浜岡原子力発電所
基準津波の策定のうち
歴史記録及び津波堆積物に関する調査について
(コメント回答)

2023年11月29日

歴史記録及び津波堆積物に関する調査について コメント一覧表

①泥質堆積物中にイベント堆積物がないと判断した根拠（敷地西側） (1/2)

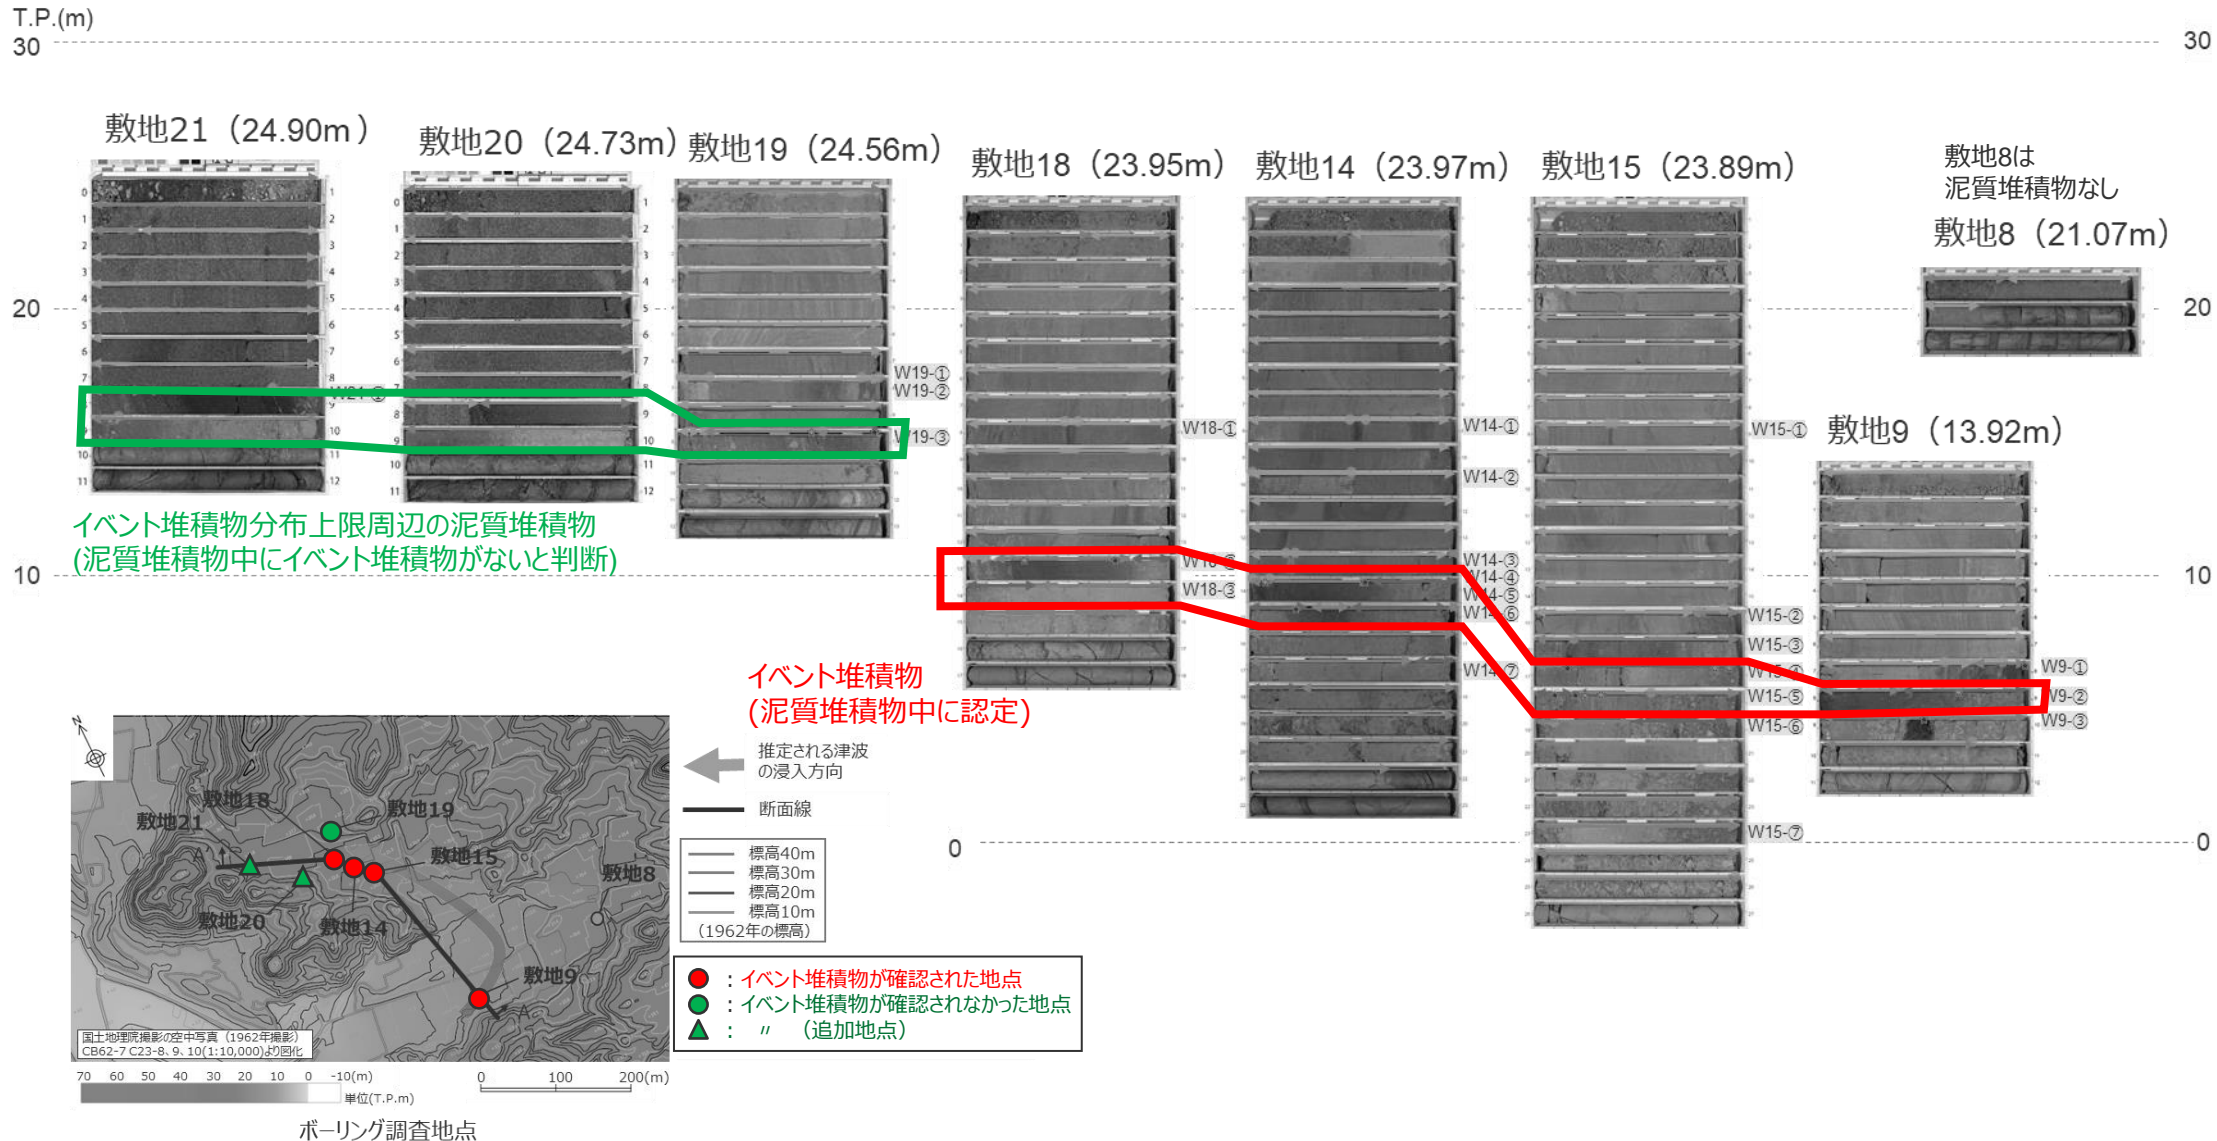
- 敷地のイベント堆積物の分布上限周辺において、イベント堆積物がないとしている泥質堆積物については、その判断根拠を示すこと。
- 敷地のイベント堆積物として比較的厚い層厚を認定していることについて、コア観察結果、地形的な特徴等からの考察を加え説明すること。
- イベント堆積物の評価の基礎データであるボーリングコア写真と柱状図は、調査地点ごとに両者を並べて示すこと。

- 敷地西側では、敷地9、15、14、18にイベント堆積物（赤枠）が分布しており、その分布上限を確認している敷地18周辺の敷地19、20、21に泥質堆積物（緑枠）が認められるが、いずれの泥質堆積物中にもイベント堆積物がないと判断している。
- それら泥質堆積物中にイベント堆積物がないと判断した根拠を次頁以降に示す。なお、参考としてイベント堆積物の評価も示す。
